"WAKPRO" PROJEKTOWANIE, KOORDYNACJA, NADZORY 42-400 ZAWIERCIE UL. SIENKIEWICZA 58 B TEL.: 32 67 15 661-2; FAX.: 32 67 15 663; TEL. KOM.: 501 315 007			
TYTUŁ OPRACOWANIA: PRZEBUDOWA DROGI UL. KOŚCIELNEJ, UL. POLNEJ I UL. OGRODOWEJ W M. GÓRA WŁODOWSKA		PLIK: ????	FAZA: D
INWESTOR: GMINA WŁODOWICE 42-421 WŁODOWICE, UL. KRAKOWSKA 26		FORMAT: A1	SKALA: 1:500
NAZWA RYSUNKU: PROJEKT ZAGOSPODAROWANIA TERENU Cz.1		NR UPŁ.: 40/02	DATA: 02.2019
PROJEKTOWAŁ: mgr inż. Piotr Walek	OPRACOWAŁ: mgr inż. Lech Firlik	NR PROJEKTU: ??????	NR RYSUNKU: 02
		STRONA:

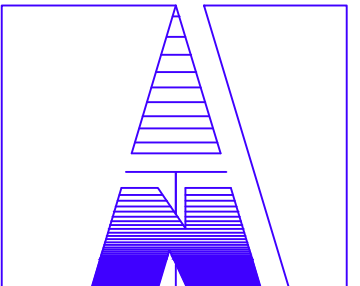
Budowany parking na działce kościelnej

Przebieg drogi częściowo po działce prywatnej

Przebieg drogi częściowo po działce prywatnej

Przebieg drogi częściowo po działce prywatnej (wszystkie działki od nr 7 do nr 39)

Przebieg drogi częściowo po działce prywatnej

- Uwagi ogólne:**
1. Czy na wszystkie drogi jeden projekt?
  2. Co z działkami zajętymi pod drogę?
  3. Jaka nazwa projektu - remont czy przebudowa?
  4. Zjazdy do posesji (kostka czerwona):
    - szerokość jak brama, czy stała dla wszystkich zjazdów?
    - głębokość zjazdów do bramy, czy do granicy pasa drogowego? (Istotne dla zachodniej strony ul. Polnej, gdzie istniejąca droga już przebiega po gruntach prywatnych)

- ul. Kościelna:**
1. Jezdnia szer. 5,0m
  2. Istniejący przekrój poprzeczny jednostronny - niezachowany  
Z uwagi na wprowadzenie wód opadowych z projektowanego przy ul. Polnej ścieku konieczność zmiany przekroju poprzecznego z jednostronnego na dwustronny - w przeciwnym wypadku wody opadowe z ul. Polnej będą przepływały poprzecznie przez jezdnię ul. Kościelnej.  
Rozwiązanie radykalne: wymiana całej konstrukcji nawierzchni.  
Rozwiązanie oszczędne: dopasowanie do przekroju dwustronnego poprzez sfrezowanie południowej części nawierzchni. Rozwiązanie spowoduje podniesienie północnej krawędzi nawierzchni (od strony kościoła) o ok. 10cm.

3. Na szerokości wejścia do kościoła oraz podjazdu dla niepełnosprawnych zabudowa krawężnika wtopionego (3cm powyżej nawierzchni), zabudowa kostki pomiędzy krawężnikiem i odwodnieniem liniowym przy schodach oraz przebrukowanie części podjazdu dla niepełnosprawnych.

4. Czy zaprojektować zatokę postojową po stronie południowej na wysokości kościoła (częściowo byłaby położona na działce przyległej do drogi)?
  5. Zatoka i zjazd na plac kościelny:

- proponuje się likwidację zatoki (z uwagi na budowę parkingu w zachodniej części palca kościelnego) i zostawienie tylko zjazdu
    - zjazd ma nienormalną szerokość (6,9m), maksymalna szerokość zjazdu nie powinna przekraczać szerokości jezdni (5,0m)

6. Co z szerokością wjazdu na budowany parking na placu kościelnym?
    - zabudować krawężnik wtopiony i wykonać nawierzchnię jak na zjeździe na długości 16,0m czy wydzielić zjazd szerokości 5,0m w środkowej części budowanego parkingu?

6. Po obu stronach jezdni pobocza utwardzone z frezu do granicy pasa drogowego
